鳴門市通学路交通安全プログラムに基づく合同点検実施候補箇所図（桑島小学校）

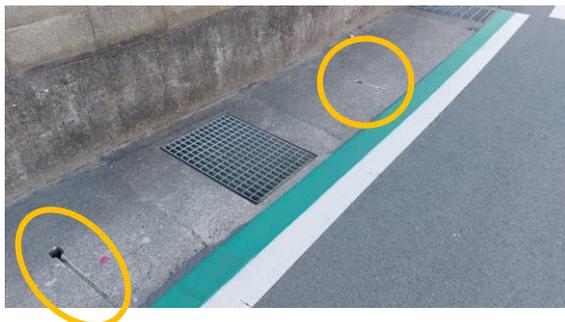
- ① A：雨天時に水たまりが広範囲にわたり出来てしまうため生徒が車道側に膨らんで通行するため危険

- ② A：学校校門前の通学路のグリーンラインの変更（現在のラインはごみ収集場所側に引かれており、児童が車道側に膨らんで通行して、危険である。

水が流れるような溝の施工検討

【市土木】☆完了

グリーンラインを反対側に施工検討

【市教委】☆完了
